Projet de réseau électrique métropolitain de transport collectif

Note technique

Minimisation des impacts environnementaux du REM

362496-HA-00-0000-215-EI-004

Figure 2-2 : Configuration proposée de la station Kirkland

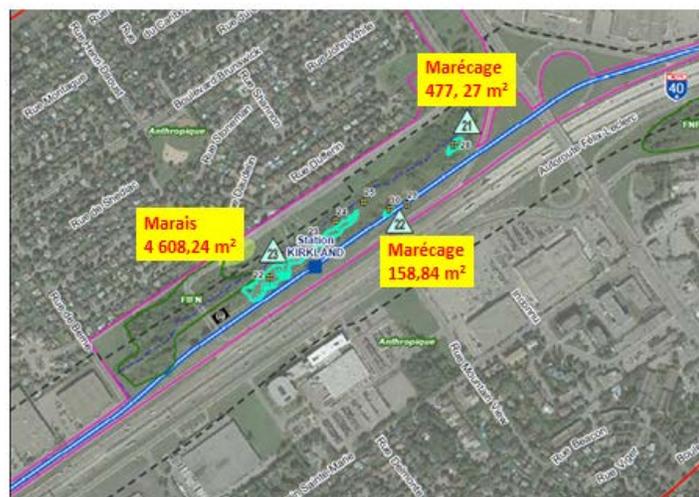
Cette optimisation vise le déplacement de la station Kirkland, du boulevard Saint-Charles à la rue Jean-Yves. Elle serait localisée sur le terrain du centre commercial existant Centre RioCan Kirkland, soit au nord de l'autoroute 40 au niveau de la rue Jean-Yves sur le territoire de la ville de Kirkland. La station comprendrait un terminus d'autobus couvert et surplombé d'un stationnement étagé. Cette optimisation vise à mieux intégrer la station Kirkland au secteur visé par un redéveloppement. Elle permet également d'éviter l'empiètement de 7,2 hectares sur des milieux humides présents sur le site du boulevard Saint-Charles, ainsi que la perte de quatre occurrences de la Véronique mouron-d'eau, une espèce floristique désignée « vulnérable » en vertu de la LEMV et réduirait l'emprise totale du projet de 8,3 hectares.

Les caractéristiques de la station Jean-Yves seraient les suivantes :

- La station s'organiserait en trois niveaux : le niveau des quais, le niveau intermédiaire permettant d'accéder au stationnement et au terminus par une passerelle piétonnière passant au-dessus de la rue Jean-Yves, et le niveau d'accès au sol.

- Le terminus, le stationnement incitatif et le débarcadère seraient situés à l'ouest de la rue Jean-Yves.
- Le stationnement étagé de 2 500 places serait situé au-dessus du terminus d'autobus. Sept étages de stationnement seraient requis pour atteindre le nombre de places souhaité.

- Le terminus d'autobus comprendrait : 12 quais d'autobus, 1 quai pour autobus de transport adapté et 6 aires de régulation (dont 1 avec une prévision pour une borne de recharge électrique).

- Le débarcadère comprendrait 25 places pour voitures, 5 places de taxis, 1 place pour taxi collectif et 1 place pour taxi de transport adapté. Le débarcadère serait situé au nord de la voie d'accès du Colisée (cinéma du Centre RioCan Kirkland). Les espaces pour taxis seraient situés le long du terminus d'autobus sur la voie d'accès du Colisée.

Figure 2-4 : Nouvelle configuration de la station Sainte-Anne-de-Bellevue

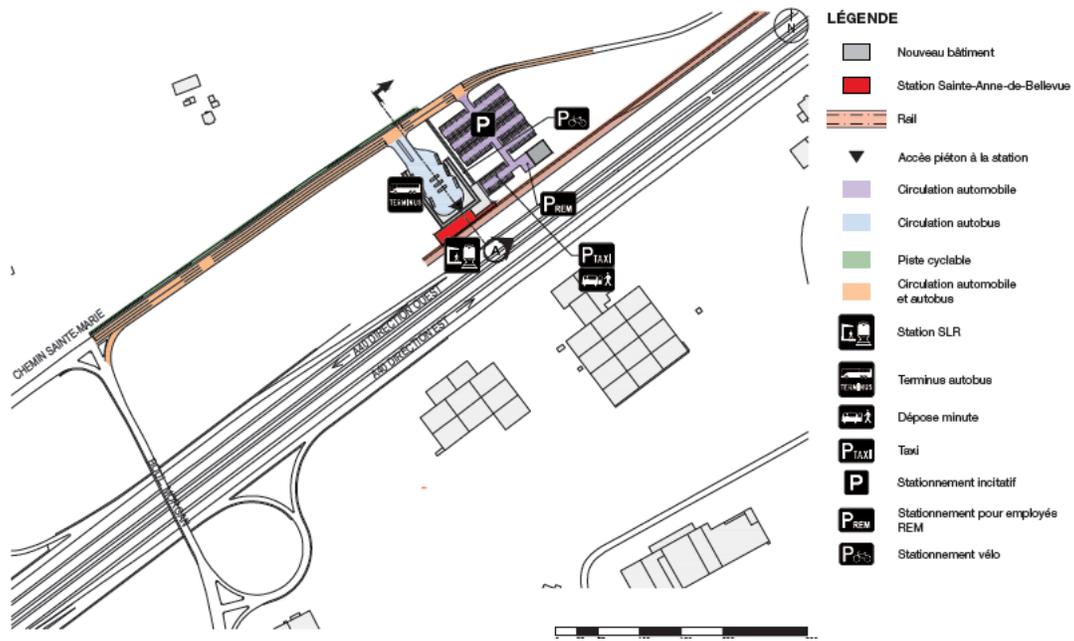
Les équipements initialement prévus à la station Sainte-Anne-de-Bellevue, soit un stationnement incitatif de 2000 places et un terminus d'autobus d'une dizaine de quais, seront déplacés à la station Kirkland. Seul un stationnement de 200 places y sera aménagé, avec 5 quais d'autobus.

Cette optimisation permet d'éviter un milieu humide de 1,8 hectare. La superficie totale de la station Sainte-Anne-de-Bellevue passerait de 9,2 à 2,8 hectares. Cette diminution de superficie permettrait également d'éviter la perte de trois occurrences d'espèces floristiques à statut précaire, relatives à deux espèces : le noyer cendré et le trille blanc (espèce vulnérable à la récolte).
